Information produit jeu de mâchoires de frein | HELLA

Différents modèles

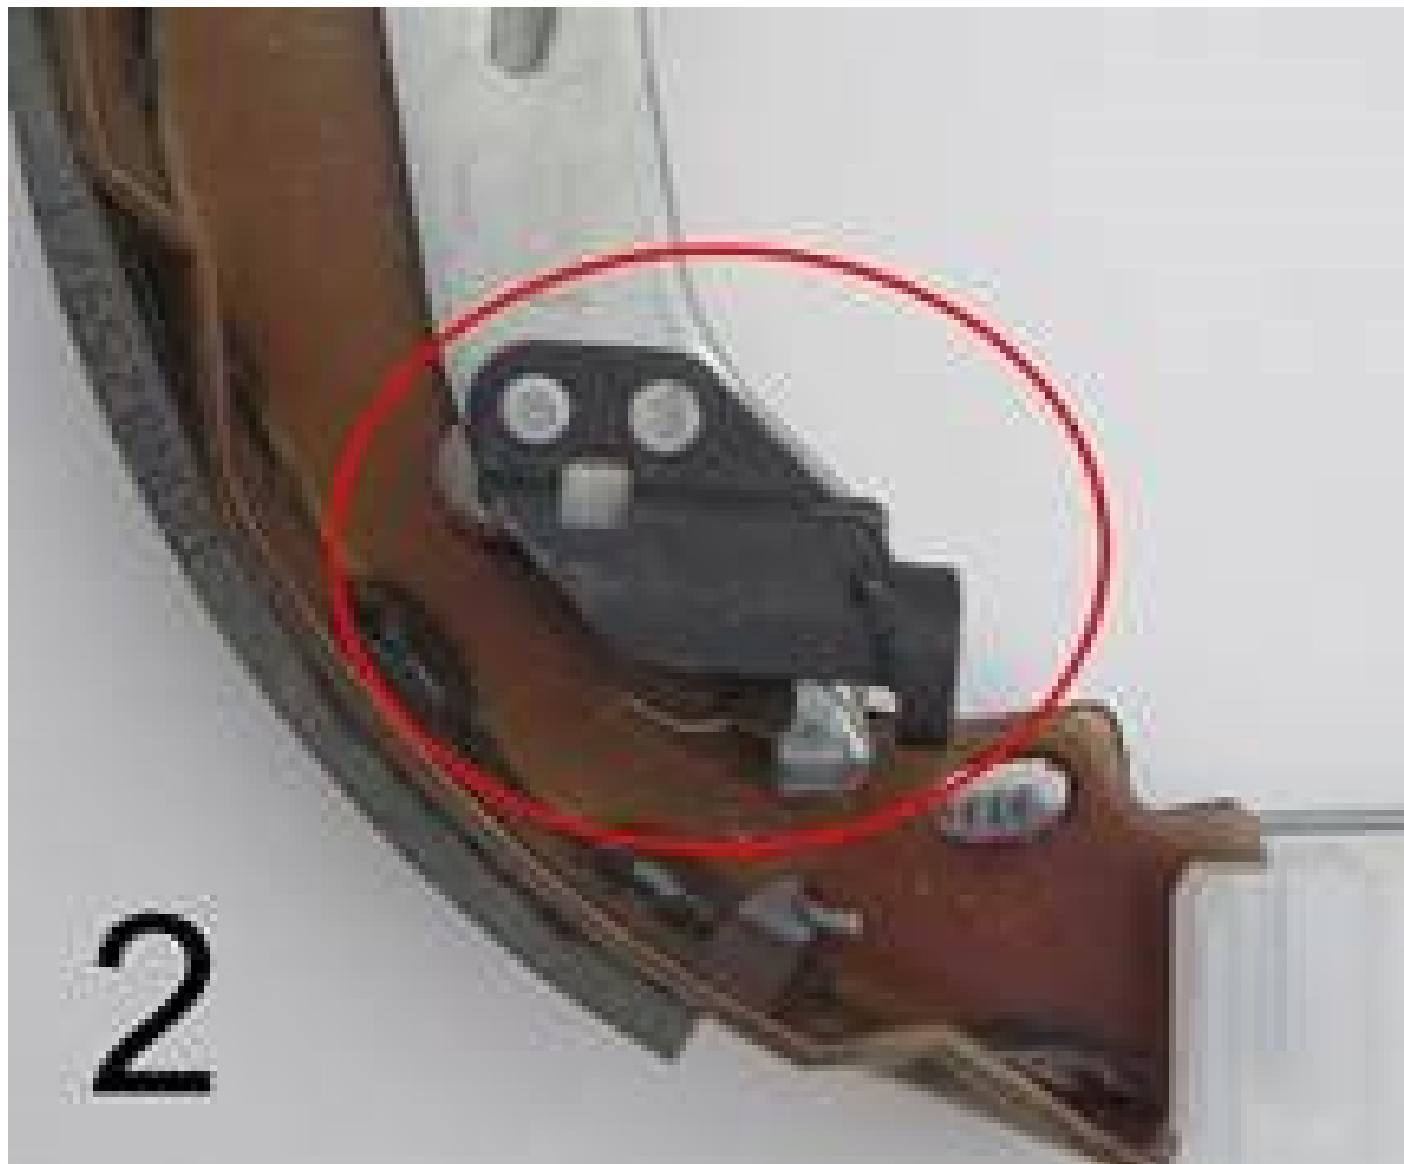
La conception du levier de frein à main de la mâchoire de frein diffère par rapport à la première monte. En l'occurrence, l'élément de fixation du câble de frein à main est différent, comme le montrent les figures. Cette modification n'a aucun effet sur le montage et le fonctionnement du câble de frein à main. Les deux articles peuvent être utilisés pour la réparation.
